AIRAC VFR SUP 21/24 (VFR AD 4 EPGL)

ZMIANA DEKLAROWANYCH DŁUGOŚCI RWY 08L/26R
ORAZ RWY 10/28 NA LOTNISKU GLIWICE (EPGL)

CHANGE OF RWY 08L/26R AND RWY 10/28 DECLARED
DISTANCES AT GLIWICE (EPGL) AERODROME

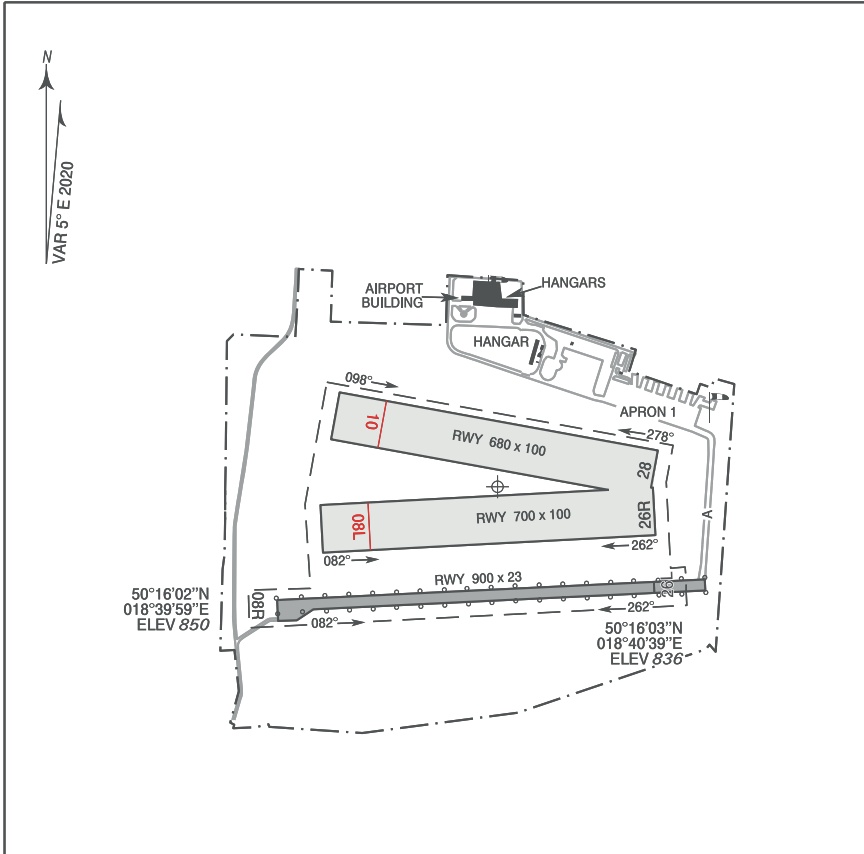
Restrictions on RWY 08L/26R

THR 08L displaced by 100 m in the direction of THR 26R.

Restrictions on RWY 10/28

THR 10 displaced by 100 m in the direction of THR 28.

TORA	LDA
08L	700	600
26R	600	700

TORA	LDA
10	680	580
28	580	680
